Banemål rinkbandy

Oppdatering 05.06.2020

BANE FOR RINKBANDY

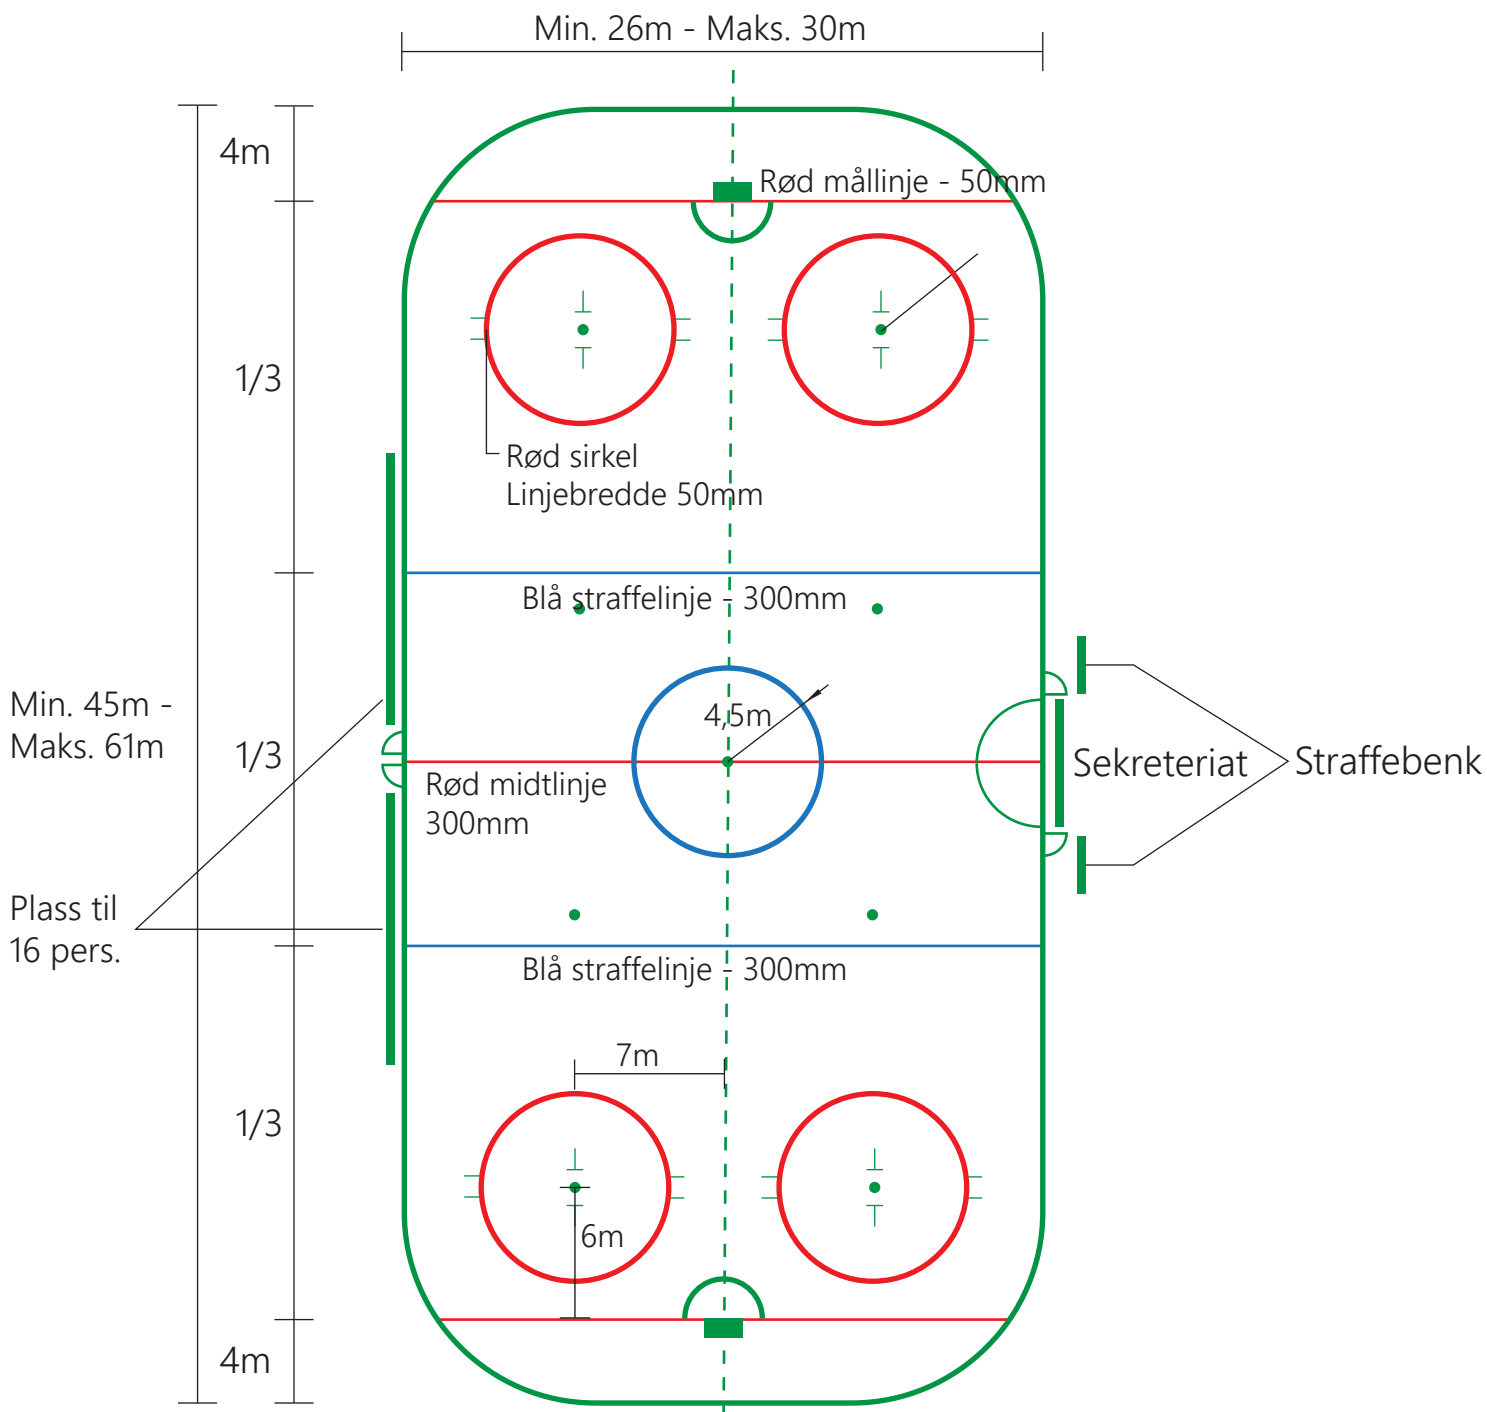
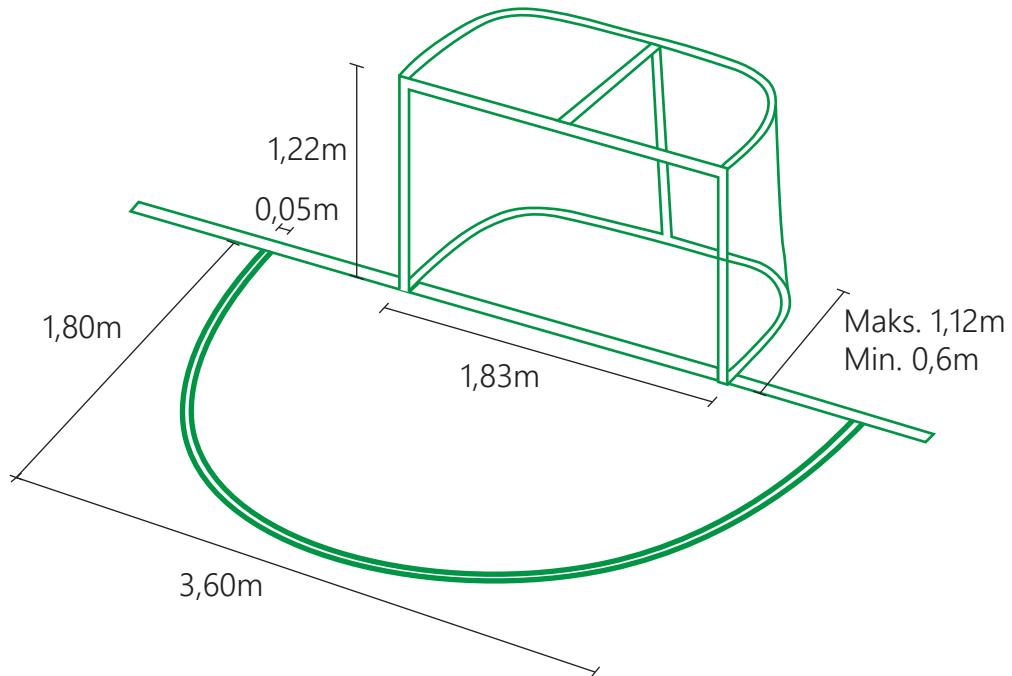
Disse banemålene inneholder en feil på seksjonen «Horisontal belysningsstyrke».

HORISONTAL BELYSNINGSSTYRKE:

Nasjonale kamper: 400 lux bruksverdi, jevnhet 0,35
 Internasjonale kamper og elite: 600 lux bruksverdi, jevnhet 0,5

HORISONTAL BELYSNINGSSTYRKE:

Nasjonale kamper: **500** lux bruksverdi, jevnhet **0,7**

Internasjonale kamper og elite: **750** lux bruksverdi, jevnhet **0,7**
